改善箇所説明図

エンジン側面図

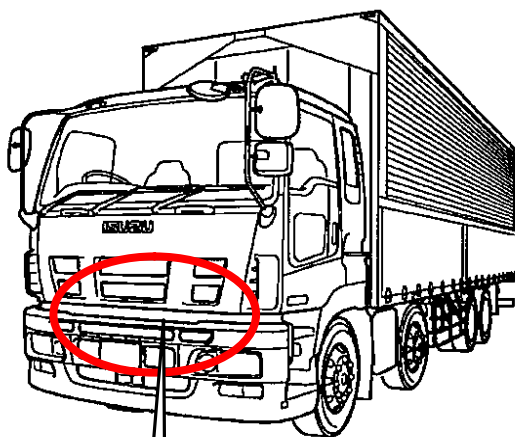
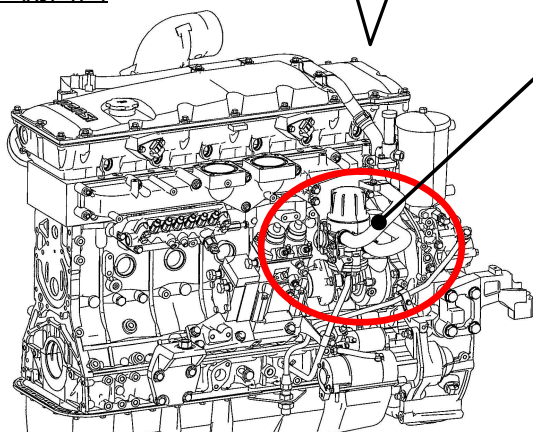
基準不適合発生箇所

大型トラック用エンジンにおいて、ブローバイガス還元装置のガス取出し位置が不適切なため、急傾斜の坂道で使用した場合、エンジンオイルがブローバイガスの通路を経由して吸気管に吸入され、シリンダ内で燃焼するため、エンジン回転が上昇し、最悪の場合、エンジン内部が損傷し、再始動ができなくなるおそれがある。

改善の内容：

全車両、ヘッドカバー、燃料供給ポンプ（サプライポンプ）を作動させるベアリングケース及び、ブローバイホースを対策品に交換する。

識別： エンジンヘッドカバー上面に黄色のペイントを塗布する。
